Diretrizes para Intervenção Viária -  
SEDUH/SEGEST/COGEST/DICAD-II

**DIRETRIZES DE INTERVENÇÃO VIÁRIA - DIV 03/2022**

**DIRETRIZES PARA PROJETO DE SISTEMA VIÁRIO REFERENTE AO DESLOCAMENTO DA TRAVESSA**  
**SIBIPIRUNA - ÁGUAS CLARAS**

Figura 2 – Indicação do deslocamento proposto pela TERRACAP

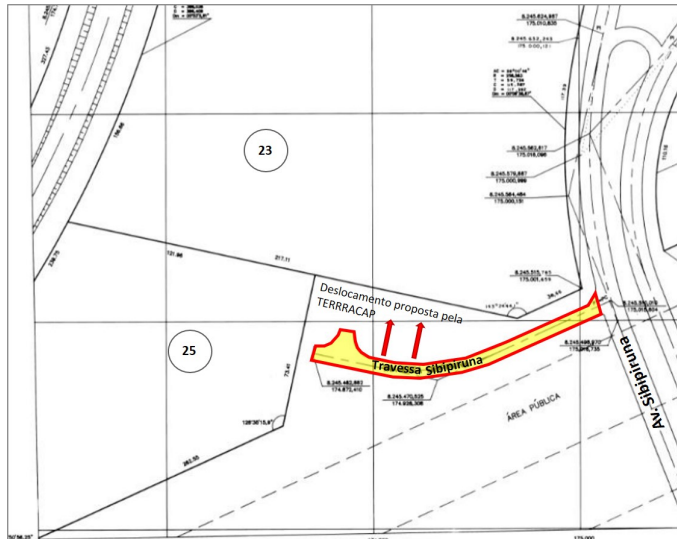
A proposta da TERRACAP prevê que a via seja deslocada para junto do Lote 23, onde não há

torre de energia elétrica, o que em nosso entendimento é a opção mais viável, pois do lado oposto existe a previsão da Avenida das Cidades, figuras 2 e 3.

Figura 3 – Proposta da TERRACAP

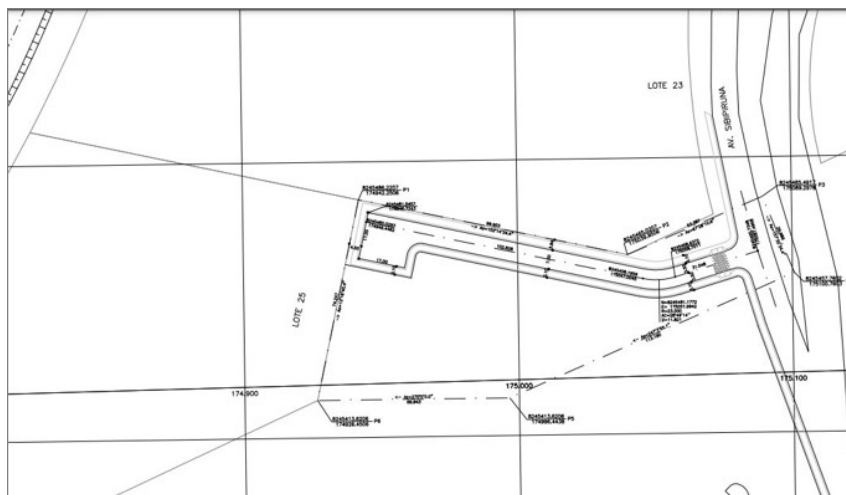
O Projeto da TERRACAP, SM 083/21 (77222995), figura 3, não prevê nenhuma vaga de estacionamento. Porém, considerando que não existem estacionamentos públicos nas proximidades, cabe avaliar a criação de um espaço destinado a esse fim, que poderia ser em

frente ao Lote 25, respeitadas as condicionantes que envolvem o projeto, conforme figura 4.

Quanto à posição das vagas, sugere-se que sejam oblíquas a via, para facilitar a manobra dos veículos, especialmente considerando a limitação da área disponível, imposta pela localização das torres de energia elétrica.
